## リコール届出一覧表

リコール届出日: 令和元年10月29日

# 改善箇所説明図

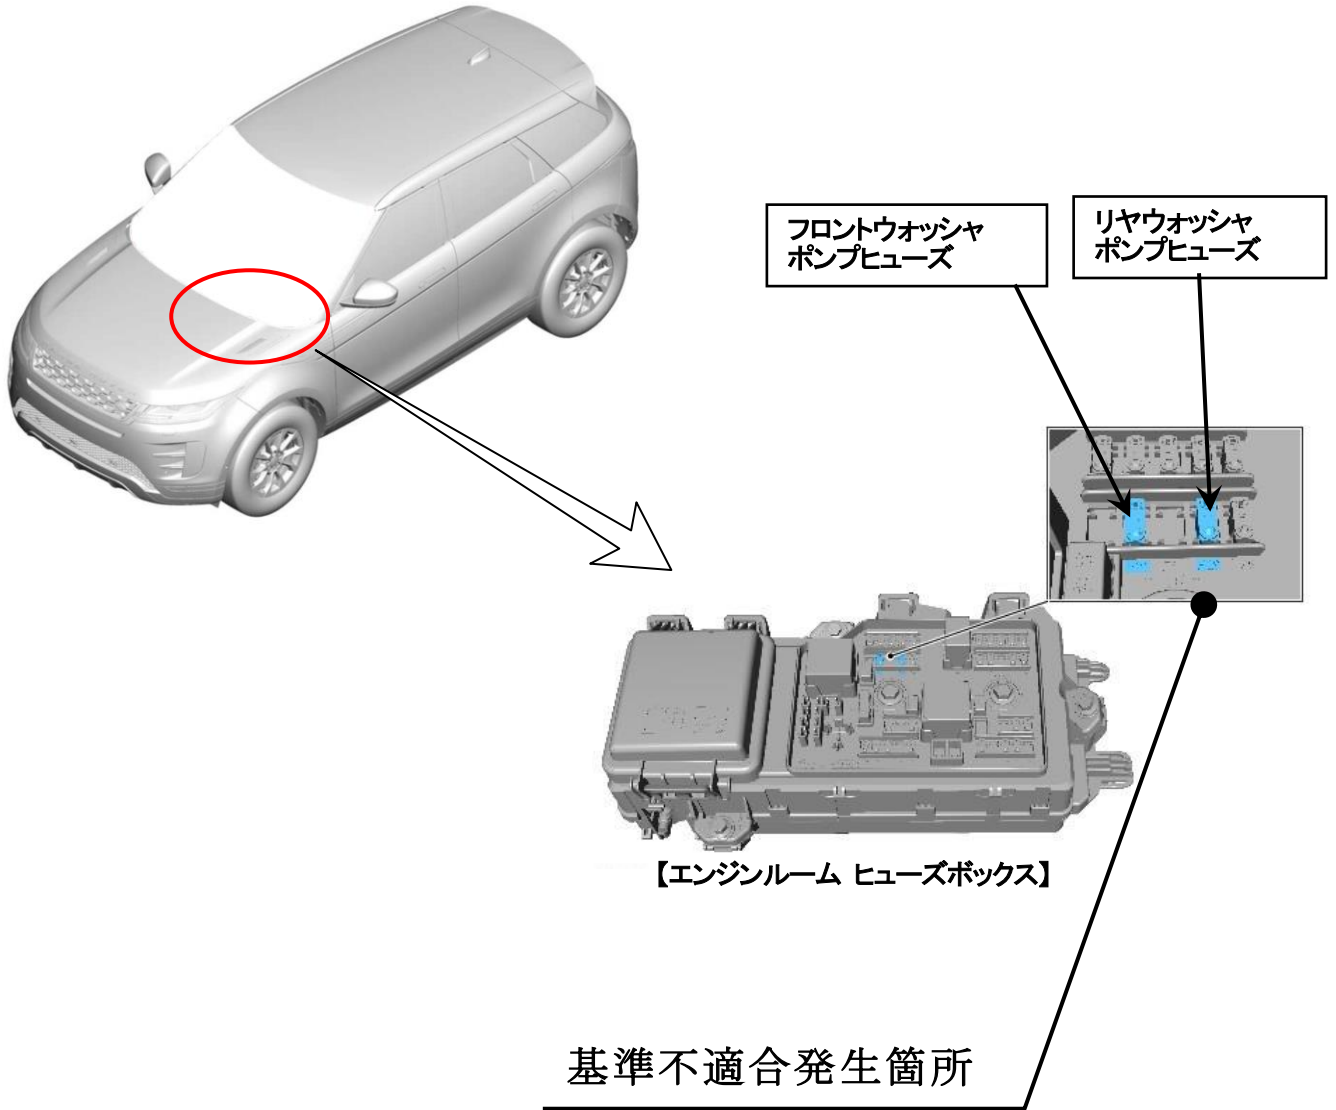
フロント及びリヤウィンドウォッシャポンプにおいて、使用環境に対する電気回路の容量設定が不適切なため、ウォッシャノズルが凍結した状態でウォッシャを使用すると、フロント及びリヤウィンドウォッシャポンプ回路のヒューズが切れることがある。そのため、ウォッシャ液が噴射されなくなるおそれがある。

全車両、ヒューズを対策品に交換する。また、ヒューズボックスカバーを、表示を変更した対策品に交換し、取扱説明書のヒューズ仕様欄に修正シールを貼付する。

識別：助手席ドアヒンジボルトに白ペイントを塗布する。
